ESTADO DO PARANÁ
POLÍCIA MILITAR
COMANDO DE MISSÕES ESPECIAIS
BATALHÃO DE POLÍCIA DE CHOQUE

LAUDO TÉCNICO DE SEGURANÇA

Nome do estádio: Estádio Major Antônio Couto Pereira			
Apelido do estádio: "Couto Pereira"			
Endereço completo: Rua Ubaldino do Amaral, nº 37 - Alto da Glória			
Cidade: Curitiba			
Estado:	PR	CEP:	80.060-195
Site:	www.coritiba.com.br	Telefone:	(41) 3218-1909

Figura 6 - Balizamento do acesso principal

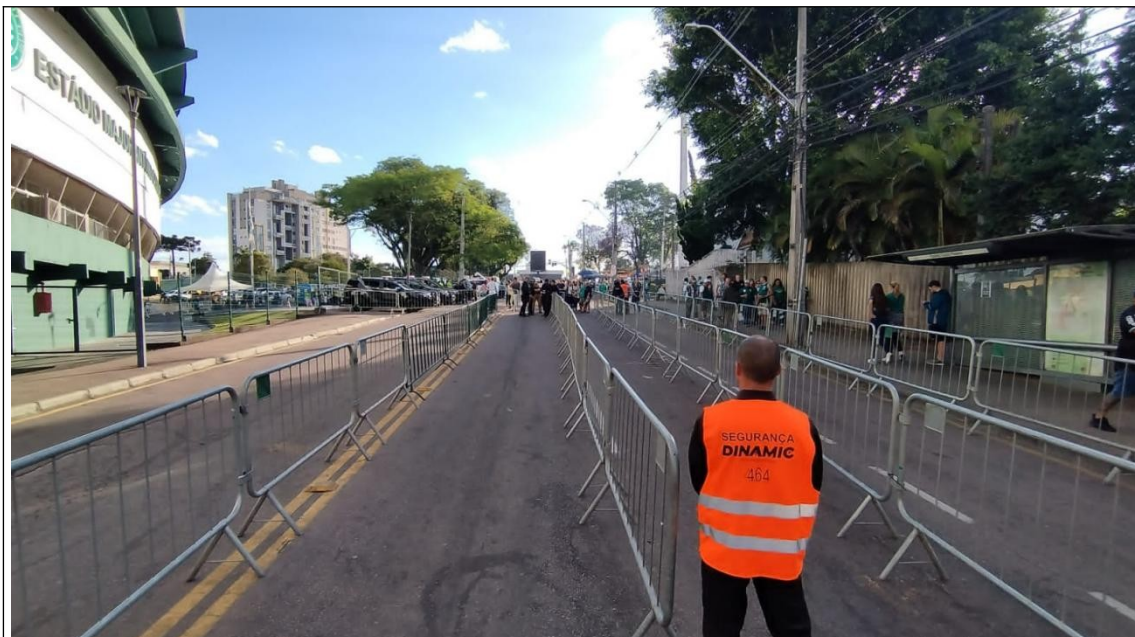
2.11. As vias de acesso ao estádio permitem que os órgãos de segurança as utilizem em dias de evento para a realização de linhas de vistorias e balizamento (utilização de gradis) adequado?	SIM	NÃO
	X	
<p>Observações:</p> <p>As vias de acesso não são favoráveis para a montagem de estruturas de controle e balizamento de público, devido à limitação das dimensões de recuos e calçadas entre os acessos e as vias imediatas. No entanto, com a devida obstrução de vias, realizada pela polícia militar e demais órgãos de trânsito, é possível o planejamento, montagem e operação de Balizamentos e Bolsões de Segurança na Rua Amâncio Moro e na Rua Floriano Essenfelder, estabelecidos pelas equipes de segurança privada, sob a supervisão da polícia militar.</p>

- a) O estabelecimento de sistema de barreiras temporário por ocasião do acesso das delegações ao estádio.
- b) O estabelecimento dos sistemas de barreiras e Bolsões de Segurança na Rua Amâncio Moro e na Rua Floriano Essенfelder.

Figura 7 – Central de comando e controle

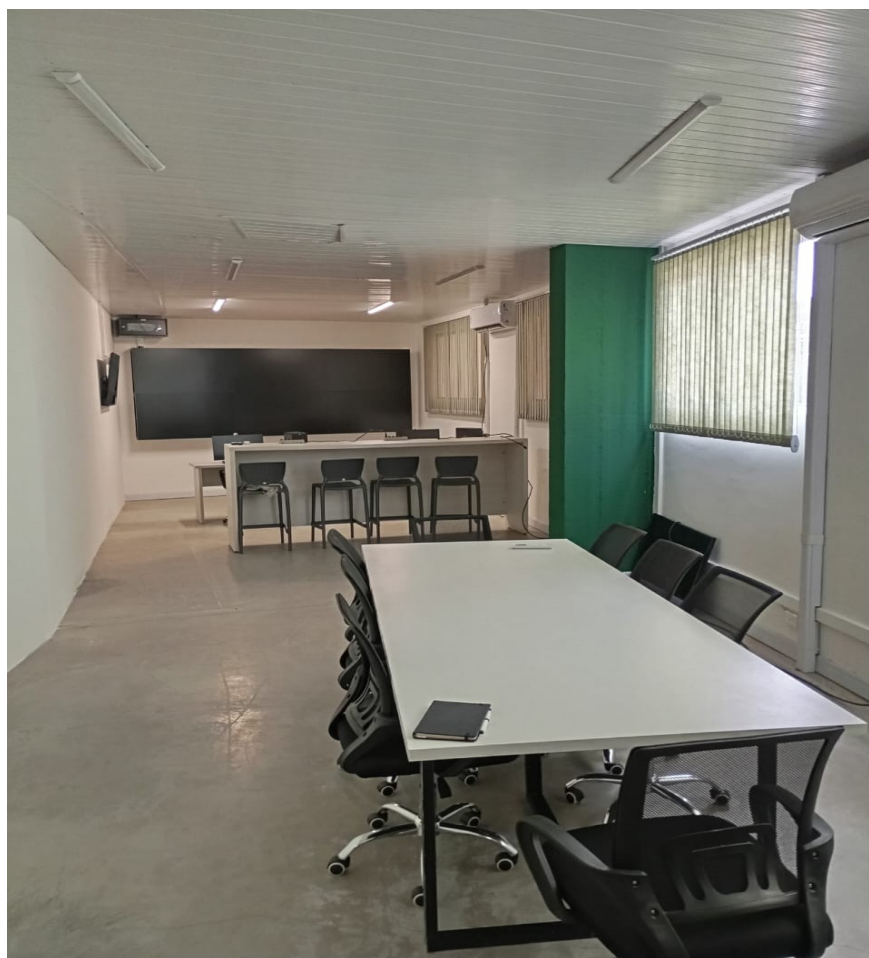
3.1.1. A Central de Comando está instalada em posição estratégica, com ampla visibilidade, tanto da Central para o público quanto do público para a Central?	SIM	NÃO
	X ¹

Foi montada central de comando e controle no estádio, que poderá tornar mais efetiva as decisões operacionais durante os jogos.
